<p>ALCALDÍA MAYOR DE BOGOTÁ D.C. GOBIERNO SEGURIDAD Y CONVIVENCIA Fondo de Prevención y Atención a Emergencias</p>	CONCEPTO TÉCNICO SOBRE NECESIDAD DE ESTUDIOS DETALLADOS DE AMENAZA Y RIESGO POR FENOMENOS DE REMOCIÓN EN MASA DENTRO DEL TRÁMITE DE LICENCIA URBANÍSTICA	Código:	GPR-FT-10
		Versión:	01
		Código Documental:

1.1 CONCEPTO TÉCNICO No. CT:	5345
1.2 ÁREA:	INVESTIGACIÓN Y DESARROLLO
1.3 COORDINACIÓN:	CONCEPTOS TÉCNICOS
1.4 REFERENCIA CRUZADA RADICADO FOPAE:	2008ER11045
1.5 RESPUESTA OFICIAL No.	RO-31826

2.1 SOLICITANTE:	CURADURÍA URBANA No. 3
2.2 PROYECTO:	Restaurante Escuela de Cocina del Centro Salesiano Juan Bosco
2.3 LOCALIDAD:	19. Ciudad Bolivar
2.4 UPZ:	67. Lucero
2.5 BARRIO O SECTOR CATASTRAL:	Estrella del sur
2.6 DIRECCIÓN:	Carrera 18G No. 74A – 59 Sur
2.7 CHIP:	AAA0171WTPP
2.8 MANZANA CATASTRAL:	90
2.9 PREDIO CATASTRAL:	02
2.10 ÁREA (m ²):	559 (Área de construcción)
2.11 FECHA DE VISITA:	Septiembre 19 de 2008

Fotografía No. 7: Edificación contigua al restaurante, afectada por el sismo de mayo de 2008.

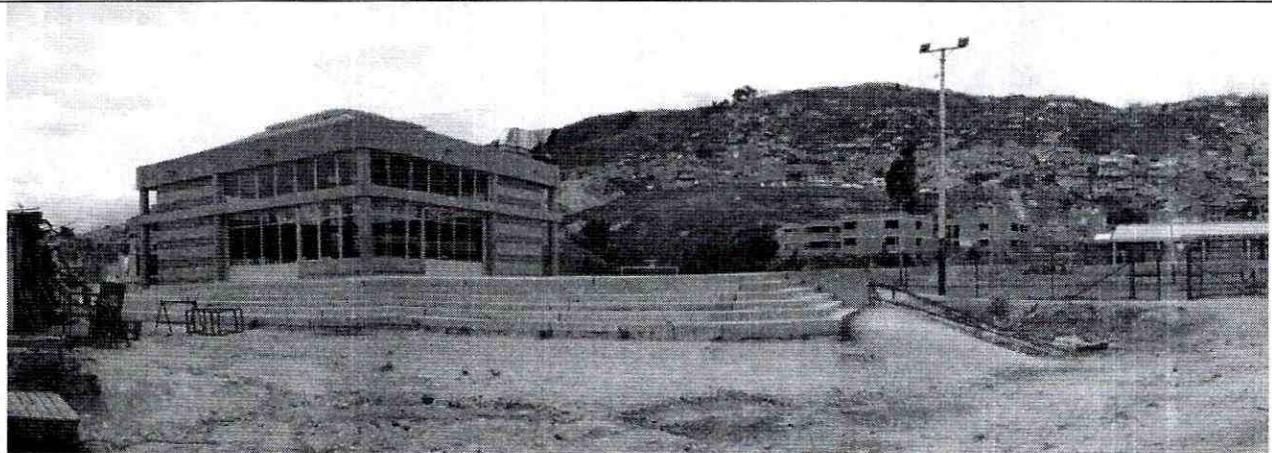
Al oriente de esta edificación se observó otra con presencia de grietas, que de acuerdo con la persona encargada del proyecto, se generaron posterior al sismo ocurrido en el mes de mayo de 2008 y no se relaciona con procesos de remoción en masa en el sector (Fotografía No. 7). La citada persona indicó que un Ingeniero Estructural verificó el estado de la edificación por la presencia de dichas grietas quien concluyó que no comprometen la estabilidad estructural de la edificación, lo cual fue verificado en la inspección visual adelantada.

Por otra parte, se considera que el daño estructural que presenta la edificación que presenta agrietamiento es leve y se recomienda a los propietarios o responsables del inmueble realizar las reparaciones correspondientes, en especial las concernientes a los elementos que presentan fisuras y agrietamientos de acuerdo con indicaciones de personal profesional idóneo, y con ello evitar el deterioro de la edificación.
